改善箇所説明図①

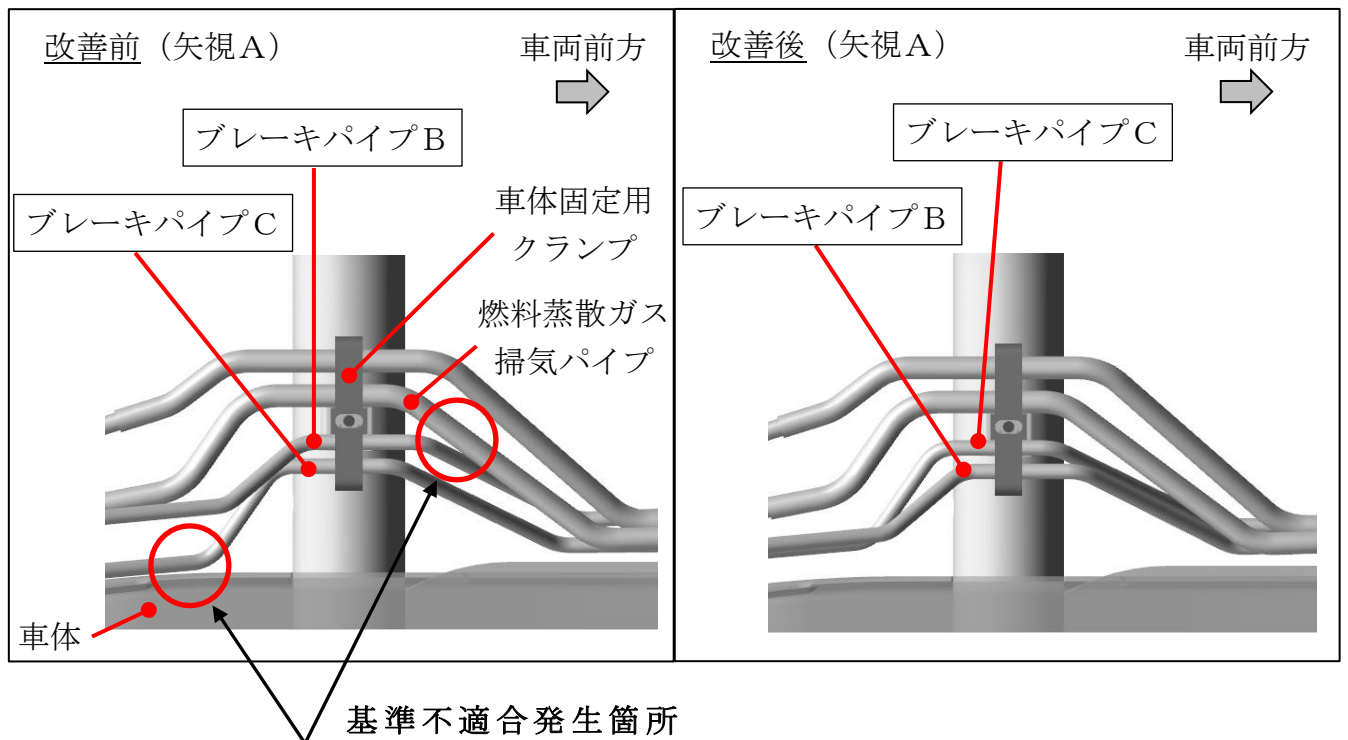
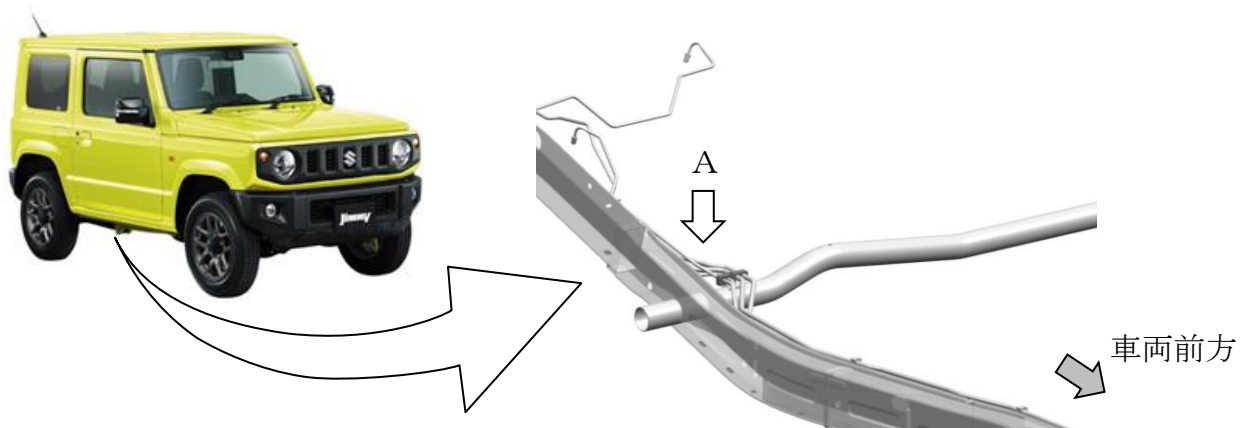
ブレーキパイプにおいて、車体への固定位置が正規の位置と異なる位置に組み付けられているため、当該パイプが車体及び燃料蒸発ガスパイプと接触するものがある。そのため、当該パイプが損傷してブレーキ液が漏れ制動力が低下する、また、燃料蒸発ガスパイプが損傷して燃料蒸発ガスが漏れるおそれがある。

全車両、ブレーキパイプの組み付けを正しい位置に修正する。
